Fagnotat

Vår ref.
2023/9569

Vår dato
17.10.2025

Klæbuveien 217, gnr 71 og bnr 4, detaljregulering – offentlig ettersyn

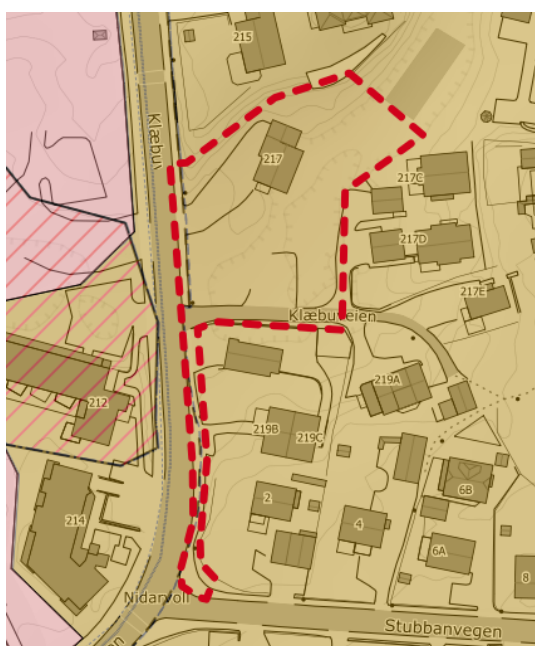
Illustrasjonsplanen viser mulighet for innganger fra tre sider (ikke alle er sikret i bestemmelser). Bestemmelse § 3.2.3 åpner opp for en direkte gangadkomst fra Klæbuveien, noe som kan bidra til at området oppfattes mer åpent og tilgjengelig fra den siden, men det er ikke sikret som et mål-krav.

Mye av tomte, som ikke kan bebygges, er tenkt opparbeidet som et uteoppholdsareal for seremonielle prosesser for tempelet, med blant annet beplantning, regnbed og en intern gangsti/vei, noe som vil komplementere det grønne preget i småhusområdet, men det er ikke

sikret i bestemmelsene.
